Parc éolien de Landizès
Commune de Sainte-Tréphine

Dossier de demande d'Autorisation Environnementale

**Avis délibéré de la mission régionale d'autorité
environnementale de Bretagne
sur le projet d'implantation de quatre éoliennes
au lieu-dit « Landizès » à Sainte-Tréphine (22)**

Mémoire en réponse à l'avis de l'Autorité Environnementale
(Avis du 19 décembre 2024)

Figure 2 : Implantation du projet. Source : étude d'impact

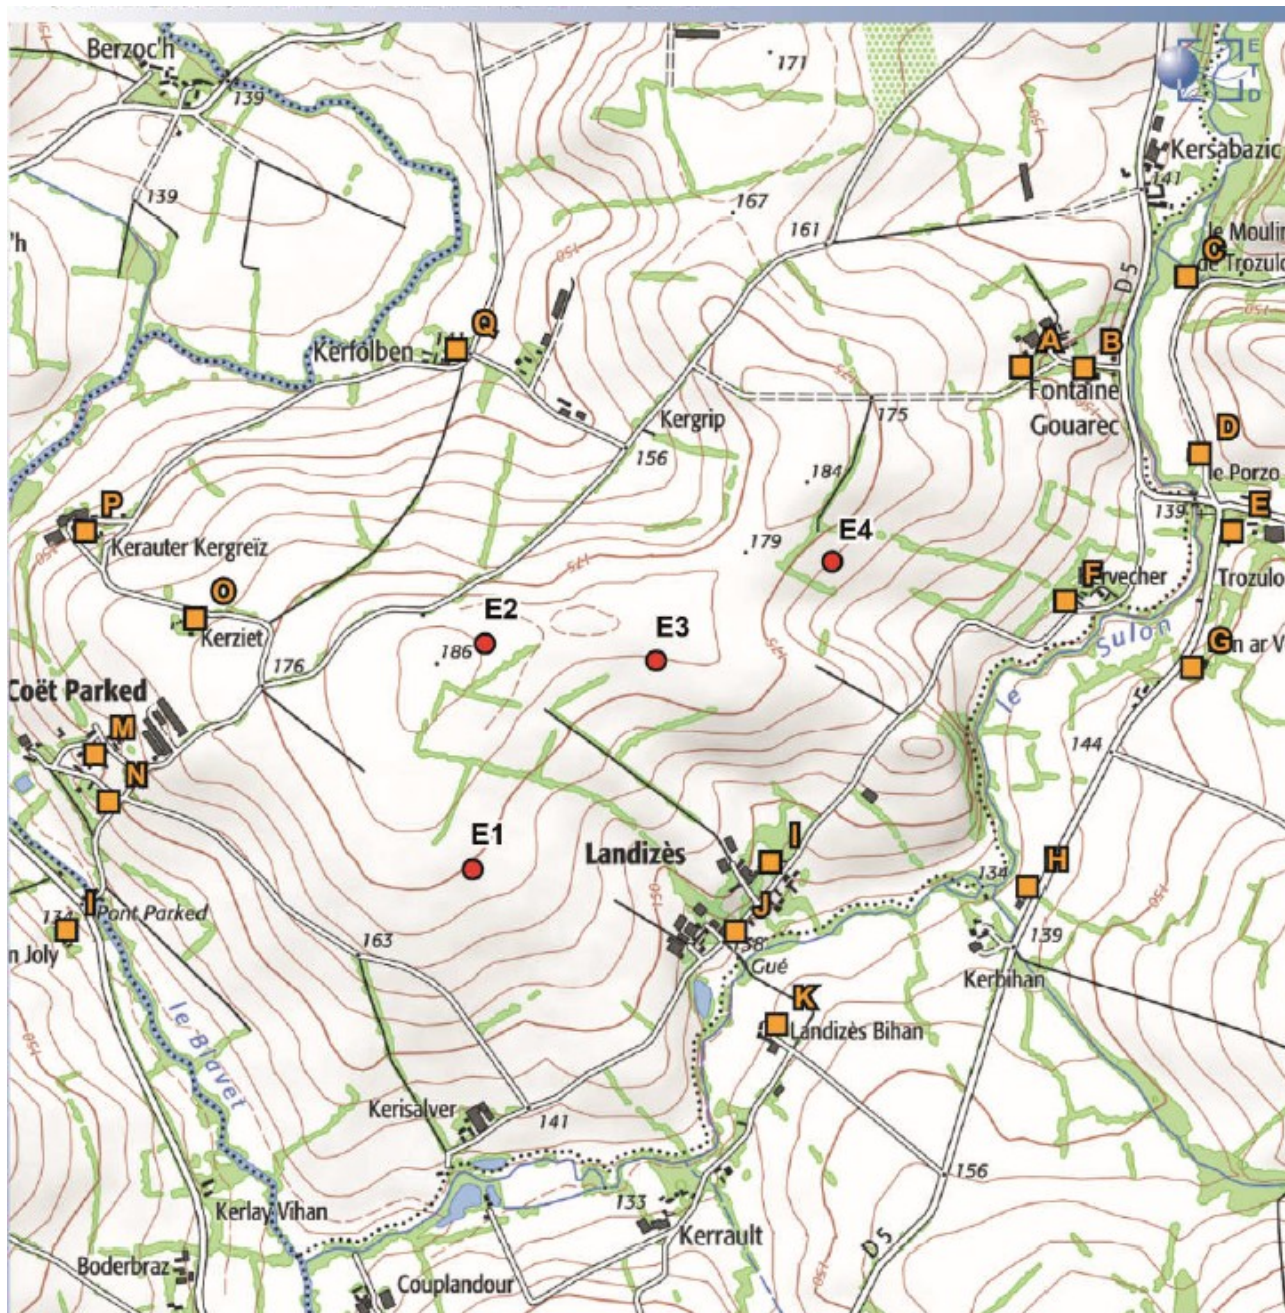
La zone est peu densément peuplée. Huit hameaux habités⁵ sont néanmoins à près de 500 m des limites de la zone d'implantation (voir figure 2).

L'implantation des éoliennes est prévue à proximité de plusieurs hameaux. Ainsi, l'éolienne E1 s'implantera à environ 560 m de Landizès, l'éolienne E2 à environ 610 m de Kergrip, l'éolienne E3 à environ 550 m de Landizès et l'éolienne E4 à environ 550 m de Kervecher (voir figure 2).

Localisation des observations de Grande Aigrette sur le site d'étude

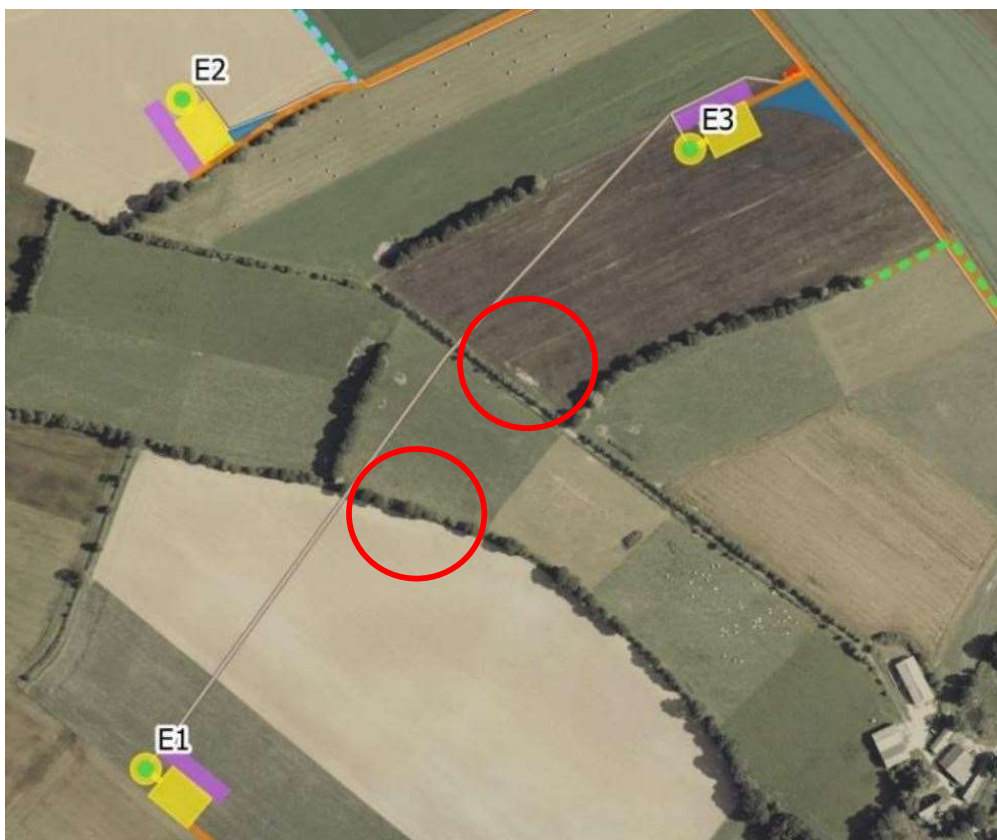
En l'état, si les mesures favorables pour les chauves-souris pourront en partie protéger l'avifaune, aucune mesure spécifique n'est prise pour la grande aigrette. **Une réflexion sur des mesures complémentaires visant à éviter un attrait de cette avifaune vers les éoliennes, voire à les éloigner, serait pertinente.**

En période de migration, période d'observation de l'espèce lors des inventaires, les parcelles agricoles sont souvent à nu ou avec des couvre-sols. Un suivi spécifique de l'avifaune sera entrepris en cas de mortalité significative de l'avifaune lors du premier suivi.

Carte n°57 : Localisation des haies envisagées dans le cadre de la mesure MA-1

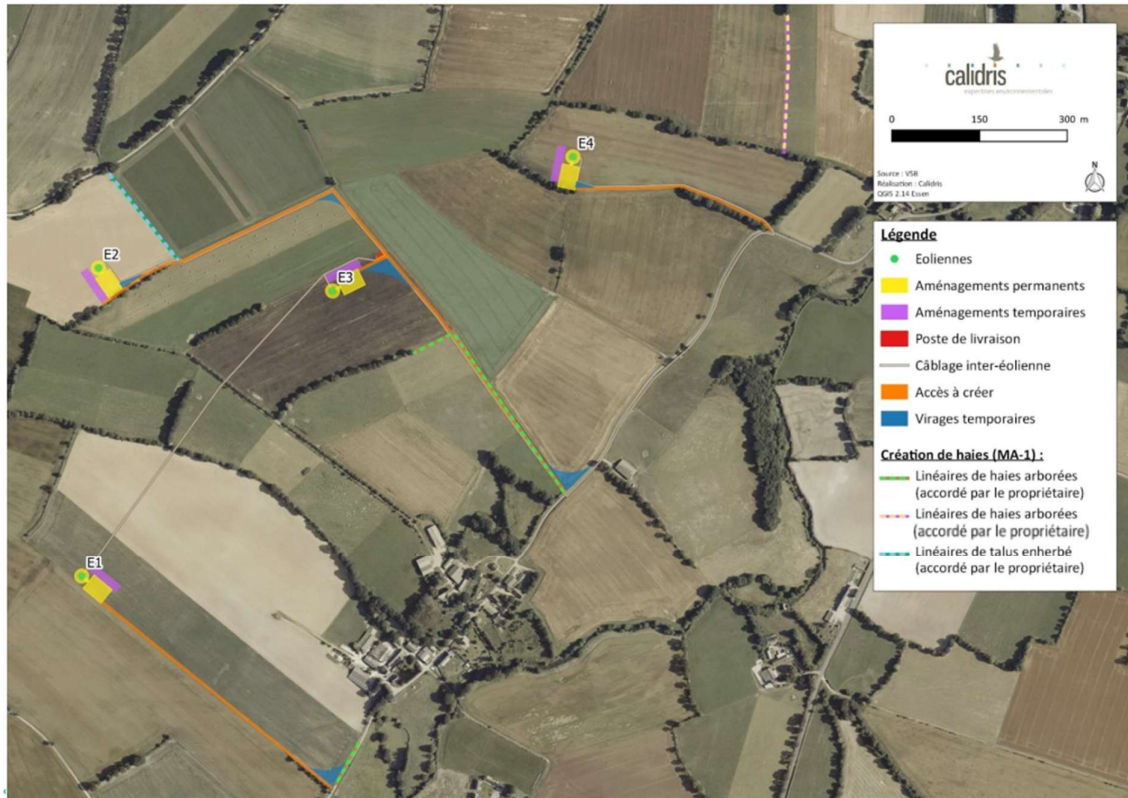
Extrait de l'avis de la MRAe, page 12 : « La localisation de ces nouvelles haies est précisée dans l'étude d'impact. Pour que ce linéaire soit de nature à compenser la perte de végétation en phase travaux, mais aussi la perte de territoire des espèces sensibles à l'éolien, et renforce les continuités écologiques locales, le porteur de projet doit **préciser les sujets impactés (essences, âges), et définir les fonctionnalités perdues**. En outre, à défaut d'évitement, il lui appartient de **démontrer que la mesure compensatoire est de nature similaire, et compense effectivement la perte nette de biodiversité liée à la destruction de haies. Un engagement formel du porteur de projet à réaliser cette compensation, si l'impact ne peut être réduit ou évité, est enfin attendu** ».

Une mesure de replantation est prévue à hauteur de 480 m, soit 48 fois le linéaire impacté. A cela s'ajoute 185 m de talus enherbé (avec enrochements) et 230 m de haies supplémentaires. La plantation envisagée permet largement de compenser les 10m de haies coupées.

La plantation se fera avec des haies multistrates et avec des essences locales, notamment du Chêne pédonculé et du Châtaigner, identifiés sur le site. Le porteur de projet s'engage formellement à réaliser cette mesure d'accompagnement de plantation de haies.
